発電用原子炉施設に係る特定機器の設計の 型式証明申請 設置許可基準規則への適合性について (第十六条関連)

2023.2.28
日立造船株式会社

3.指摘事項に対する回答：指摘事項（コメント）リスト

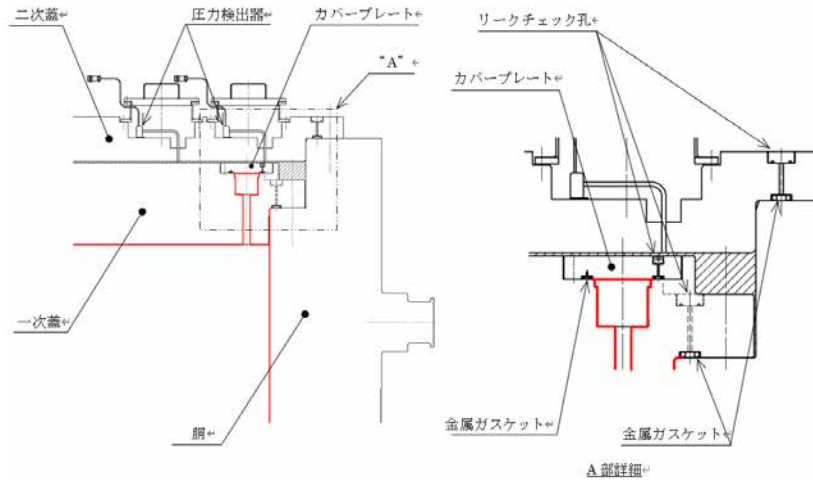
横置き(Hitz-B69型)と縦置き(Hitz-B52型)の違いによる安全機能の評価の違いについて、審査の中で詳細に説明すること。

(閉じ込め機能に関する回答)

横置き(Hitz-B69型)と縦置き(Hitz-B52型)に関して、閉じ込め機能に関する監視構造に違いはなく、評価方針も同様(→P.51)である。

したがって、閉じ込め機能に関して、縦置き、横置きの違いはない。

項目	Hitz-B69型	Hitz-B52型
一次蓋	・胴、底板とともに閉じ込め境界を形成	・胴、底板とともに閉じ込め境界を形成
二次蓋	・蓋間へのヘリウム充填及び蓋間圧力測定のための貫通孔(モニタリングポートバルブ)を設置。 ・貯蔵時にはモニタリングポートカバーを設置。	・蓋間へのヘリウム充填及び蓋間圧力測定のための貫通孔(モニタリングポートバルブ)を設置。 ・貯蔵時にはモニタリングポートカバーを設置。
